第20回、第21回 安全性検討会 説明資料の修正について

第22回安全性検討会資料

●第20回 資料-2：地震後の設備健全性確認

令和元年10月11日
東北電力株式会社

地震後点検結果の概要(2号機原子炉建屋 地下3階の例)

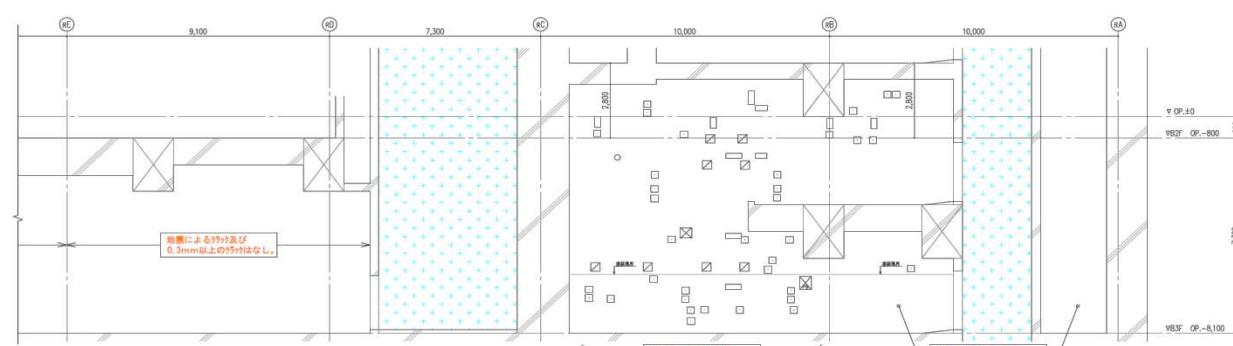
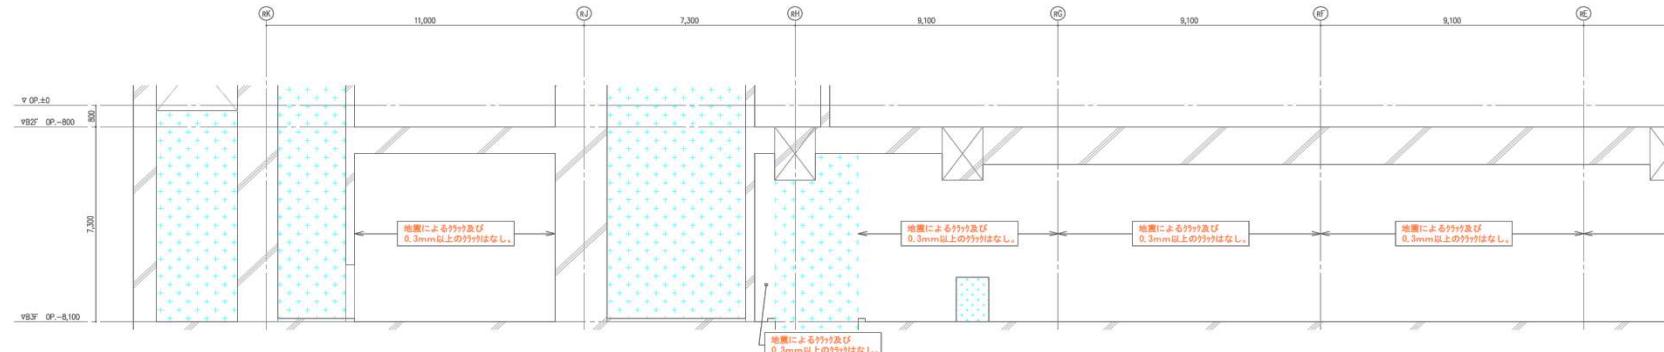
4-1: 3. 11地震での被害調査結果を詳しく説明してもらいたい。また、健全性診断法で予想した損傷レベルとの被害調査結果との対応関係を説明してもらいたい。 (栗田委員)

4-2: 東日本大震災によって、原子炉建屋・構造物のひび割れ、アンカーの変形などの発生・修繕・交換状況は。それらは耐震・耐津波安全上問題ないか。また今後の地震によって進展する可能性はどのように評価されるか説明してもらいたい。 (長谷川委員)

▶ 原子炉建屋(地下3階)に対する点検の結果、ひび割れはほとんど認められず、追加点検の目安となる、地震により生じた幅1.0mm以上のひび割れは確認されなかった。

女川2号機原子炉建屋 固有振動数※の推移

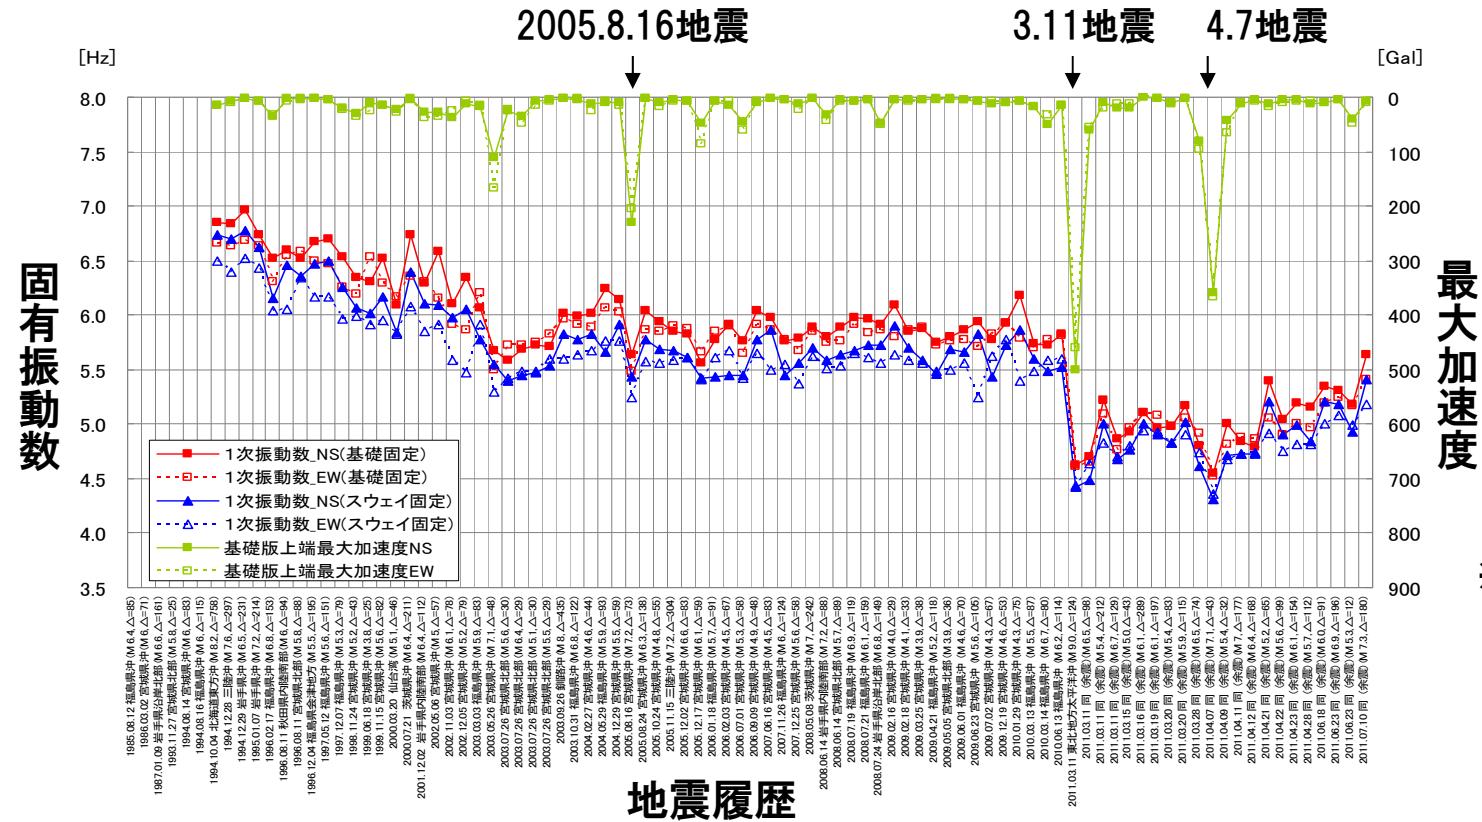
7-2: 建屋の剛性低下に係る経年変化の分析結果について説明していただきたい。(第11回)（兼本委員）

コメント: 7-2, 7-4

- 水平動について、地震動レベルの大きさと建屋の剛性低下(振動数低下)については相関性が認められる。また、わずかながら経時的变化による剛性低下(振動数低下)傾向も認められる。
- 原子炉建屋の地震応答解析モデルは、3.11地震及び4.7地震の観測記録(固有振動数)に適合する初期剛性の低下を考慮しているが、下図のとおり、建設以降の地震履歴の蓄積を踏まえた地震応答解析モデルとして策定されている。なお、初期剛性の低下が耐震壁の終局耐力に影響しないことを確認している。

建屋全体3次元FEMモデルによる
3.11地震のシミュレーション解析結果の例

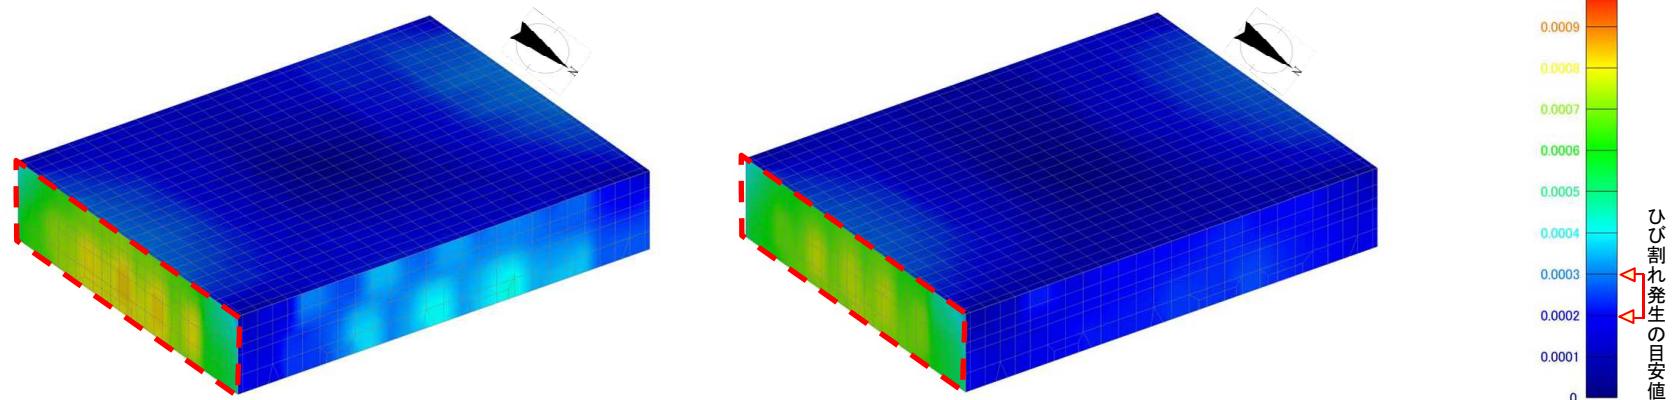
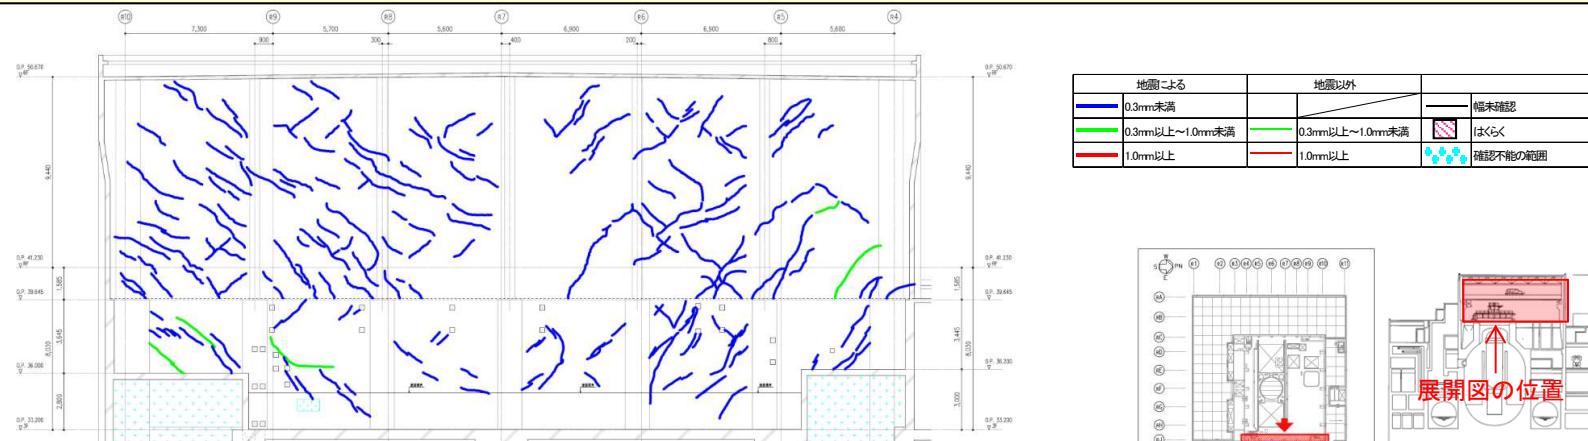
ページ数	ご指摘内容	修正内容
P43	原子炉建屋耐震壁の最大応答せん断ひずみに関して、表の記載は、「評価基準値（終局耐力）」という表現ではなく、「評価基準値（終局耐力時のひずみ）」が適切ではないか（栗田委員）	表中の記載について、「終局耐力時のひずみ」に修正
P46 P97～100	3階部分の建屋全体3次元FEMモデルによる3.11地震のシミュレーション解析結果について、観測記録（P46：2RB-8, P39：2RB-8）を合わせた方が良いのではないか（栗田委員）	P97以降に、別紙1として、建屋全体3次元FEMモデルによる3.11地震のシミュレーション解析結果の資料を追加し、P46に別紙1参照の旨を追記
P47	建屋全体の3次元FEMモデルについて、最大せん断ひずみの値が記載されていない。基準値と比較しても問題ないと明記した方が良いのではないか（栗田委員）	最大せん断ひずみの値を記載し、評価基準値を下回っている旨を追記
P49	総合評価について、「原子炉建屋の健全性が確保されているものと判断した」という表現ではなく、「3.11地震で健全性が失われていないことを確認した」が適正ではないか（栗田委員）	「3.11地震等で原子炉建屋の健全性が失われていないことを確認した」旨の記載に修正

コメント:4-1, 7-1

- 解析結果による面内せん断ひずみは、ひび割れ発生の目安値を上回っており、点検結果においてひび割れが多く見られることと整合している。
- 面内せん断ひずみの最大値は 0.83×10^{-3} であり、評価基準値である 2.0×10^{-3} を下回っている。

面内せん断ひずみコンター図の例(地下3階 北東面, RK通り)

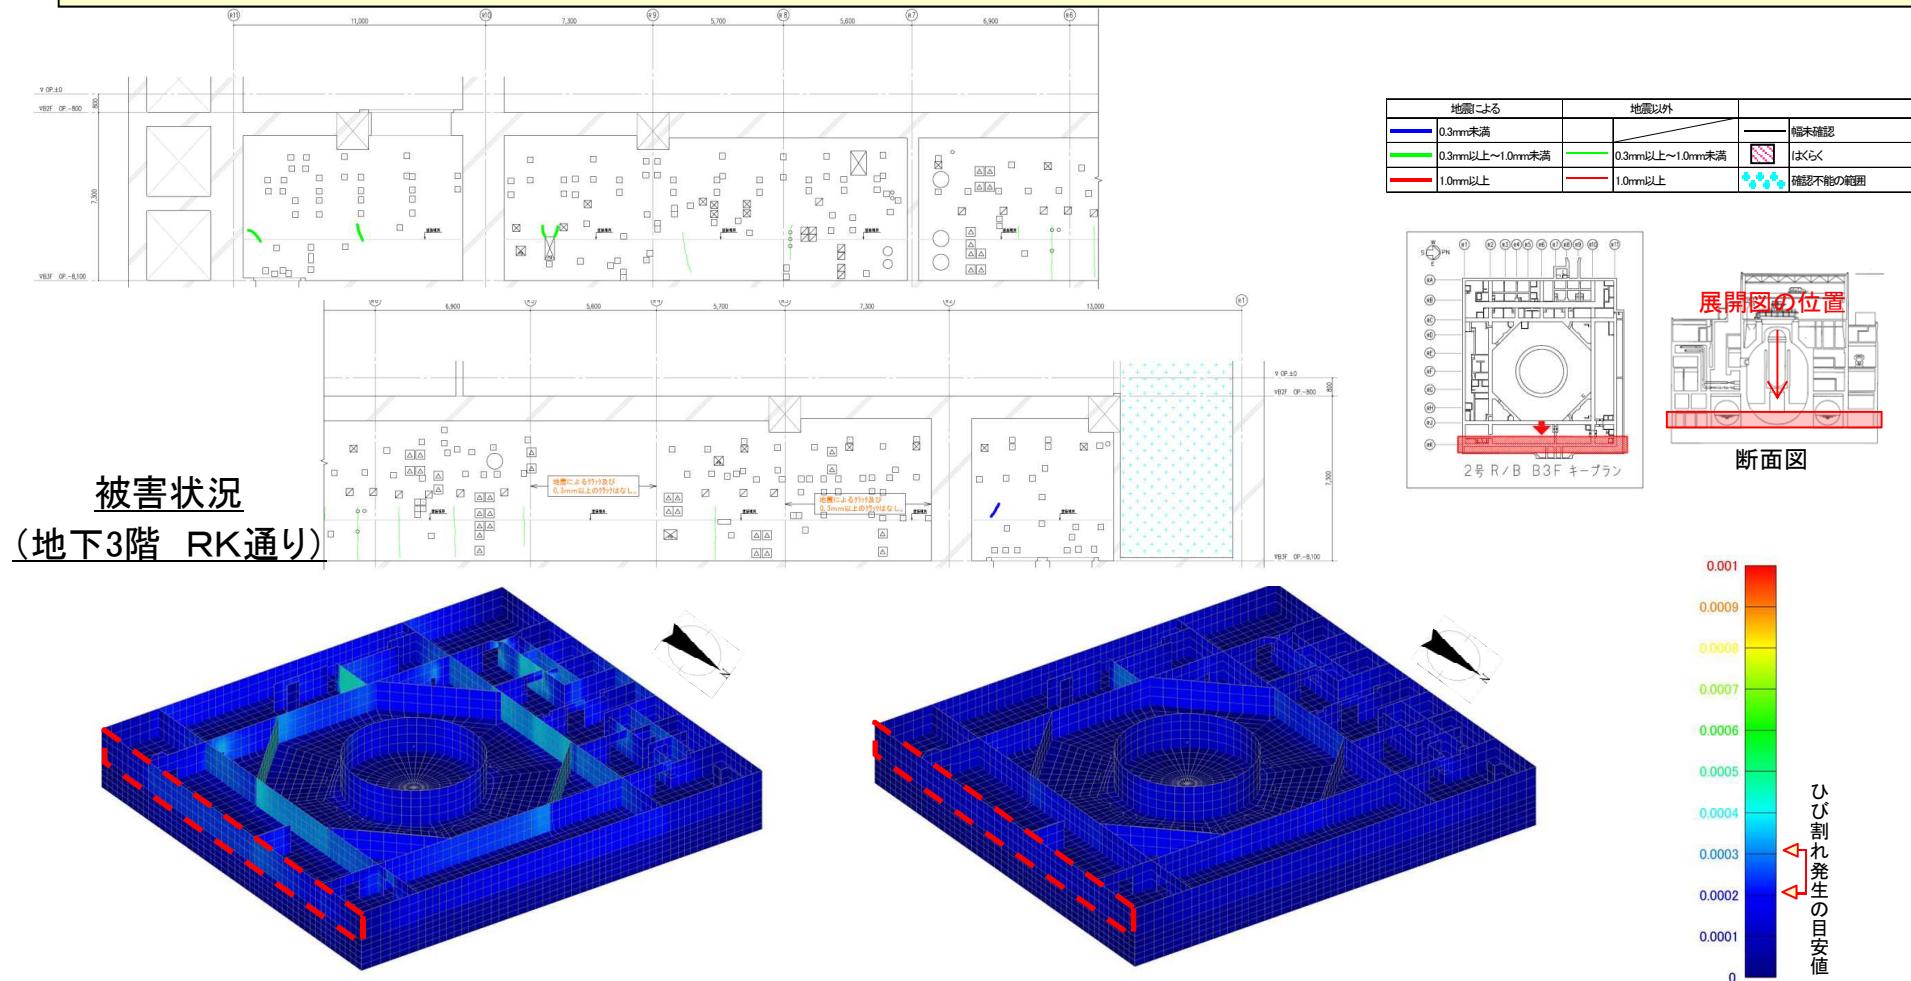
コメント:4-1, 7-1

- 解析結果による面内せん断ひずみは、ひび割れ発生の目安値程度であり、点検結果においてひび割れが若干確認されていることと整合している。

■ 地震時の制御棒に対する確認結果

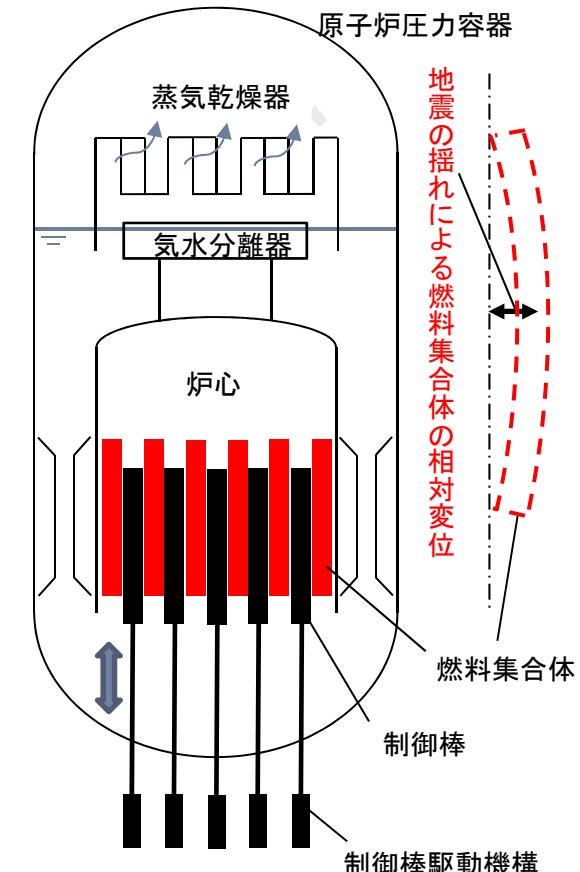
- 5-1:『地震によって発生した燃料体の相対変位が、加振試験により制御棒の挿入性に問題のないことが確認されている40mm以下であることを解析によって確認』という説明に関して、40mm以下で問題ないとする根拠と震災時の相対変位を示すこと。(第6回) (鈴木委員、源栄委員、長谷川委員、兼本委員、栗田委員)
- 5-2:目視点検の信頼性や抜き取り点検の妥当性について、説明してほしい。(第4回、第5回) (首藤委員)
- 5-3:定期検査と地震後の健全性確認は観点が異なると思われるが、制御棒についてそれぞれの抜き取り点検の考え方の違いを明確にするとともに、地震後点検を特定の象限から抜き取りしている理由を再整理すること。(第6回) (長谷川委員)
- 5-4:大きな地震を経験した制御棒や燃料体をもう一度使用する上で、解析による確認と抜き取り点検の組み合わせで問題ないとする理由を再整理すること。(第6回) (岩崎委員)

実機による確認結果	<ul style="list-style-type: none"> 3. 11地震時、問題なく全ての制御棒が挿入された。 4. 7地震時は、全ての制御棒が全挿入状態であった。 制御棒の外観目視点検の結果、異常がないことを確認した。 								
解析による確認結果	<ul style="list-style-type: none"> 地震の揺れによる燃料集合体の相対変位量は、加振試験によって制御棒の挿入性が確認された評価基準値に収まることを確認した。
